MER Lelystad Airport

Bijlage 3 Definitieve ontwerp aansluitroutes

Reactie op voorstellen consultatietrajecten Lelystad Airport

Referentienummer CS/PPM/2017/404
Versienummer 2.0
Versiedatum 14 februari 2018

Figuur 2-3 Geconsulteerde ontwerp sector 2 bij zuidwestelijk baangebruik

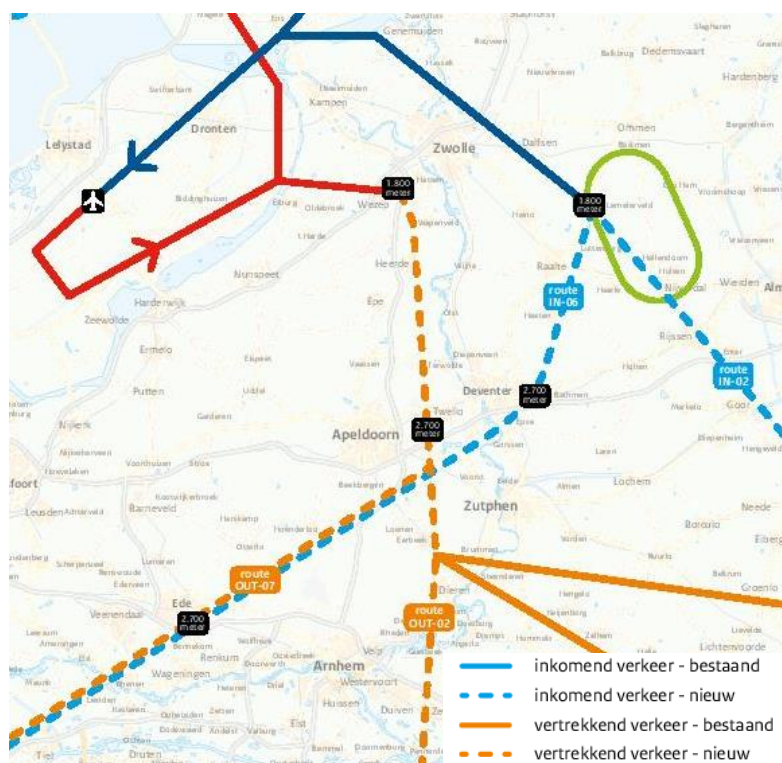
- Voorstel 6: CDA vanaf RKN naar IAF Zuid (voor OUT-02)
- Voorstel 7: Inkomend verkeer laten kruisen boven het uitgaande verkeer (t.a.v. OUT-02).
- Voorstel 8: Aansluiting op Eelde SID
- Voorstel 9: Aansluitroute OUT-02/OUT-07 Wezep-Apeldoorn (IJssel)
- Voorstel 10: Aansluitroute IN-06/OUT-07 Ede en omgeving

2.3.5 Voorstel 10: Aansluitroute IN-06/OUT-07 Ede en omgeving

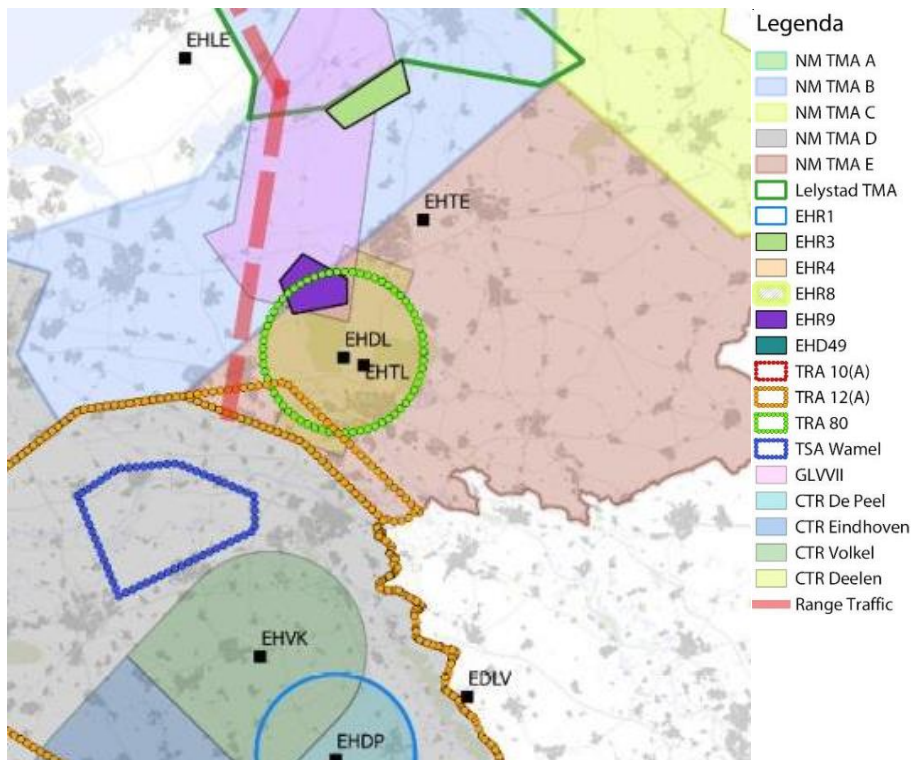
Via de internetconsultatie is gevraagd of routes boven Ede (OUT-07/IN-06) kunnen aangepast, zodat deze niet boven gemeente Ede lopen.

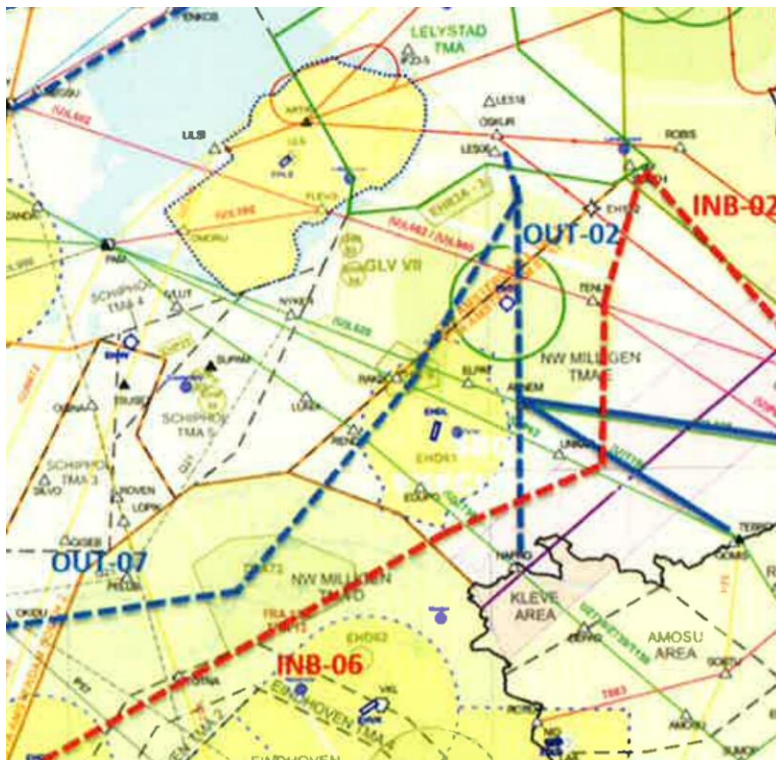
Provincie Gelderland heeft gevraagd een eerder gemaakte routewijziging terug te draaien. In Kamerbrief van 19 september 2017 stelde lenW voor om de inkomende route vanuit het zuiden noordwaarts te verleggen en deze te combineren met de uitgaande route op het traject Apeldoorn – Hoge Veluwe – Ede. De provincie beargumenteert dat hiermee dit ecologisch en toeristisch waardevolle gebied, waar bovendien tienduizenden mensen wonen, onevenredig zwaar belast wordt. Bovendien beargumenteert de provincie dat het bij bepaalde (weers)omstandigheden onvermijdelijk kan zijn om lager te vliegen dan 2700 meter. Daarom is verzocht deze wijziging terug te draaien, en dus weer terug te keren naar de oorspronkelijk voorgestelde inkomende route die was opgenomen in de eerdere routevoorstellen die lenW presenteerde op 21 juni 2017 en 12 september 2017.
